改善箇所説明図②

ハイブリッドビークル
コントロールコンピュータ

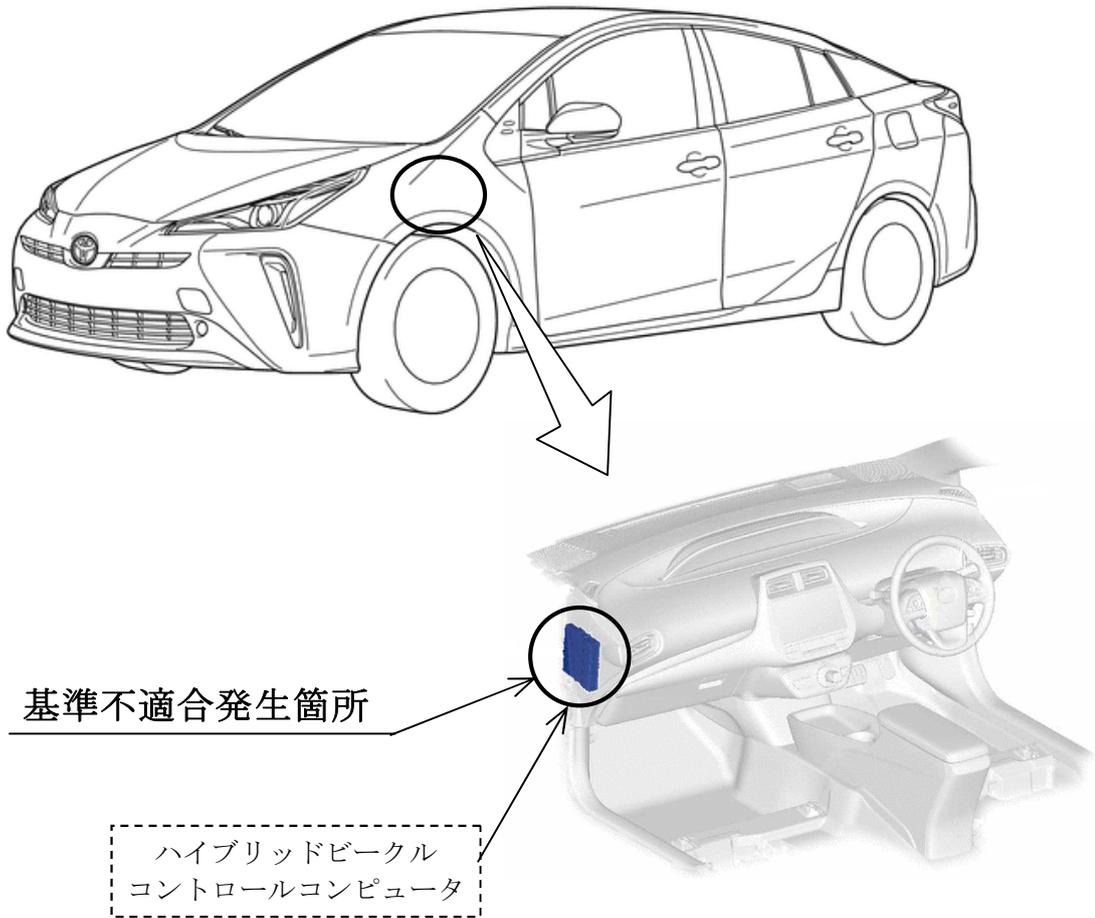
基準不適合発生箇所

ハイブリッドシステムにおいて、制御プログラムが不適切なため、シフトレンジに関する演算の途中でシフトの切替え操作が行われると、異常と誤検出する可能性がある。そのため、警告灯が点灯して、ハイブリッドシステムが停止し、走行不能となるおそれがある。

全車両、ハイブリッドビークルコントロールコンピュータの制御プログラムを対策仕様に修正する。

識別：改善済車両には車台番号打刻の番号2桁目上部に黄色ペイントを塗布する。
